**DIRECCIÓN REGIONAL DE PANAMÁ OESTE
SECCIÓN DE SEGURIDAD HÍDRICA**

INFORME TÉCNICO No. DRPO-SSH-002-2022

NOMBRE DEL PROYECTO:	THE OASIS
PROMOTOR:	PLAYA ESCONDIDA BEACH FRONT, S.A.
UBICACIÓN:	Corregimiento de Punta Chame, distrito de Chame, provincia de Panamá Oeste.
FECHA DE INSPECCIÓN:	29 de diciembre de 2021
FECHA DE ELABORACIÓN DEL INFORME:	4 de enero de 2022
PARTICIPANTES EN LA INSPECCIÓN:	<ul style="list-style-type: none"> • Ing. Krissel Sandoval - Técnico de la Sección de Seguridad Hídrica (Ministerio de Ambiente – Panamá Oeste). • Ing. Jean Peñaloza - Técnico de la Sección de Evaluación de Impacto Ambiental (Ministerio de Ambiente – Panamá Oeste). • Lcda. Johana Castillo – Técnico de la Sección de Evaluación de Impacto Ambiental (Ministerio de Ambiente - Panamá Oeste) • Lcdo. Francisco Vera – Técnico de la Agencia de Chame (Ministerio de Ambiente - Panamá Oeste)

Foto 1.

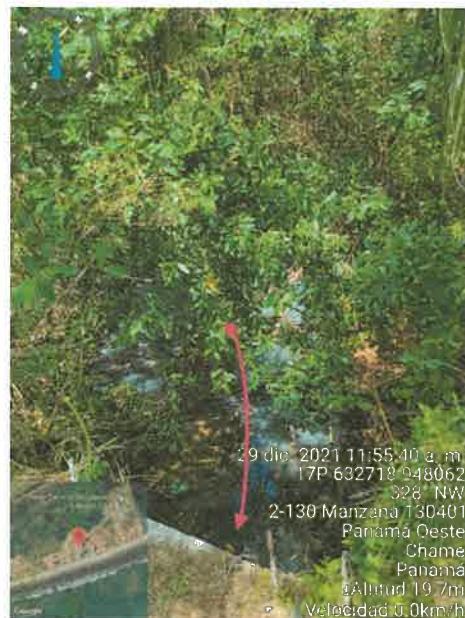
En la foto 1, podemos observar que el agua no tiene flujo constante; es un área con cobertura vegetal, sin embargo, en el sistema geoespacial conocido como Google Earth nos indicaba es área de manglar.
